Stellungnahme zum Gutachten des nichtamtlichen Sachverständigen

Netz NÖ GmbH - Neuverlegung Erdgas-Hochdruck-Zweingleitung Klosterneuburg – Korneuburg - Standort: Stadtgemeinde Klosterneuburg (TU), Stadtgemeinde Korneuburg, Marktgemeinde Langenzersdorf (KO), KG Kritzensdorf, Klosterneuburg, Korneuburg und Langenzersdorf

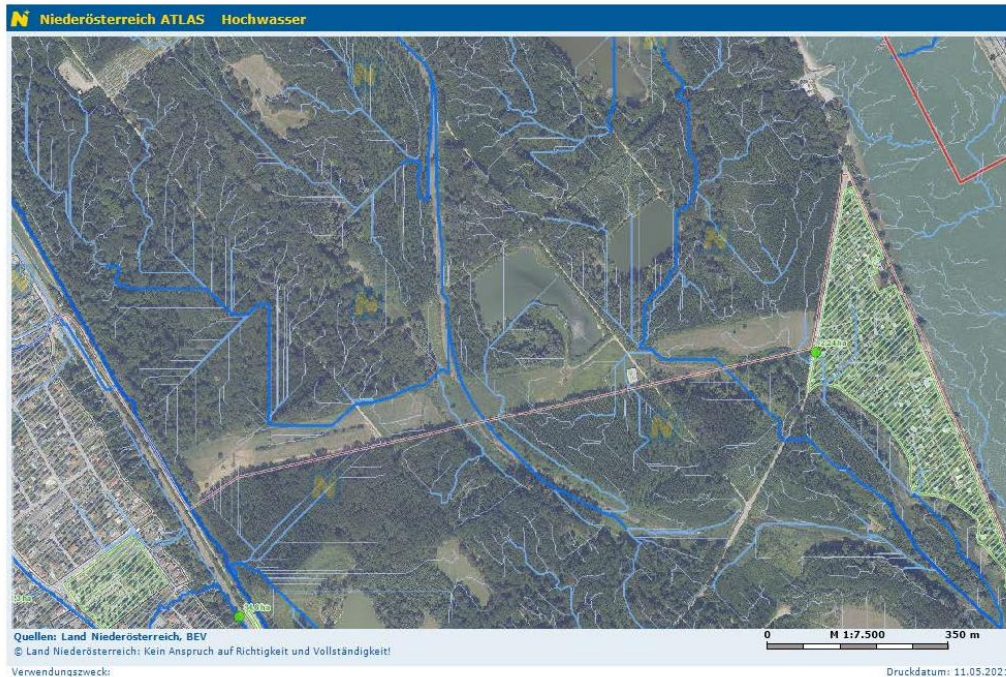
- Außernutzungstellen von naturnahen Waldbeständen in der Klosterneuburger Au im Ausmaß von mind. 80 ha: Begründung: diverse Eingriffe führten kumulativ zu Verschlechterungen, daher bedeutet die jetzige Zerschneidung nicht nur auf der unmittelbaren Eingriffsfläche eine deutliche Verschlechterung, sondern im Gesamtbestand der Klosterneuburger Au und des Schutzgutes des ESG Tullnerfelder Donauauen. Fachlich ist eine 20-30%ige Entwicklung von naturnahen außer Nutzung gestellten Beständen geboten („Retention Forestry“)
- Das Totholz darf nicht in Altarmen, Mulden, Senken eingebracht werden (siehe Karte)

Abbildung: In der Karte ist das Gewässersystem der Klosterneuburg gut zu erkennen. Neben dem Geschirrwasser (im Projekt als „unbenanntes Gerinne“ bezeichnet) muss auch auf weitere zwei Gewässerzüge im oder an das Projektgebiet angrenzend besonders Acht gegeben werden (dunkelblaue Linie). Karte NÖ Atlas

- Schaffung von dem FFH-LRT angemessenen Standortfaktoren im Umfeld. Die im Norden angrenzenden Geländeeintiefungen, ehemalige Altarme, (derzeit mit Astmaterial angefüllt) werden bei der abschließenden Modellierung des Geländes mitberücksichtigt und eingetieft um eine bessere Versorgung des Standortes mit Grundwasser und der Dynamik von geringeren Hochwässern sicherzustellen. Orientierungshilfe bietet da die Karte der Gewässerläufe (siehe Abbildung).

Wir fordern: Die Vermessung des Feinreliefs erfolgt nördlich an das Baufeld über dieses hinaus, um nach Abschluss der Bauarbeiten, den Altarm, der zwischen dem Geschirrwasser (im Projekt als „namenloses Gerinne“ bezeichnet) und der Donau (siehe Karte in diesem Dokument dunkelblau Linie) bei der Maßnahme BAU 13 mit berücksichtigen zu können

Wir fordern: Diese Maßnahmen sollen über das eigentliche Baufeld hinaus erfolgen, insbesondere im und im Umfeld des in der Karte erkennbaren Altarmes zwischen dem Geschirrwasser und der Donau
